VYSVĚTLENÍ A ZMĚNA ZADÁVACÍ DOKUMENTACE Č. 5

Název veřejné zakázky:	Obnova poutního kostela sv. Jana Nepomuckého na Zelené hoře ve Žďáru nad Sázavou
Druh veřejné zakázky:	Stavební práce
Režim veřejné zakázky:	Nadlimitní veřejná zakázka
Druh zadávacího řízení:	Otevřené řízení
Název zadavatele:	Římskokatolická farnost Žďár nad Sázavou - II
Sídlo zadavatele:	59102 Žďár nad Sázavou - Žďár nad Sázavou 2, Zámek 2/2
IČO zadavatele:	48898813
Právní forma zadavatele:	722 - evidované církevní právnické osoby
Zastoupení:	Mgr. Vladimír Záleský
Adresa profilu zadavatele:	http://www.e-zakazky.cz/Profil-Zadavatele/c30a3efb-1a42-4046-aac4-af0c08ee0e02

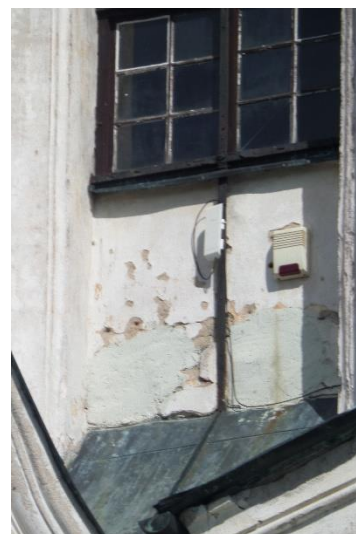
Dále se ještě chci zeptat na položku č. 91 a to oprava ostění po restaurátorských pracích oken, včetně dodávky a montáže kotev. Položka je umístěna v díle 782.5 - Práce na kamenných prvcích - restaurátorské práce s celkovým množstvím 18 kusů.

91	K	782.5-02	Oprava ostění po restaurátorských pracích oken, včetně dodávky a montáže kotev	kus	18,000
----	---	----------	--	-----	--------

U položky není výkaz výměr a proto žádám o objasnění k čemu se vztahuje tato položka, protože oken je více než 18 kusů a v díle 61 a 62 jsou již opravy ostění položkově obsaženy. Kamenné ostění se také u oken nevyskytuje.

Nejedná se o okna, ale o dveře, opraveno v upraveném výkazu výměr.
